ダム湖斜面の裸地対策を検討

ダム湖斜面の裸地対策を検討

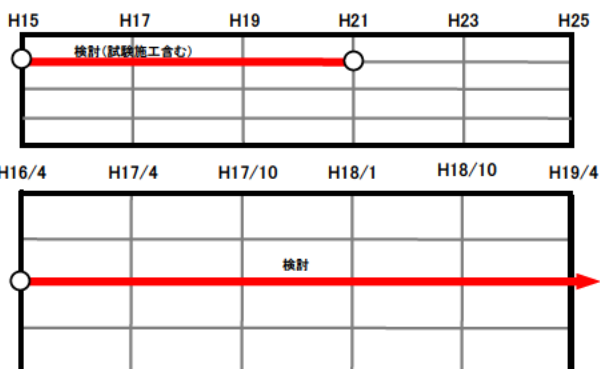
ダム湖法面の裸地対策の検討は、慎重に進めるべきである。

水位変動幅の大きい高山ダムなどの法面の裸地緑化については、植生の安定的繁茂が困難と考えられる。法面の崩壊防止を目的とする場合は代替案を検討するべきである。美観上の観点のみからの施工は不要とする意見もあるので、対策事業の必要性和効果について十分な説得力を持たせるべきである。

実施するとしても品種選定は外来種を用いるべきではない。これまでの試験実施の結果の検証・公表と、それらの情報に基づく冷静な検討が必要である。
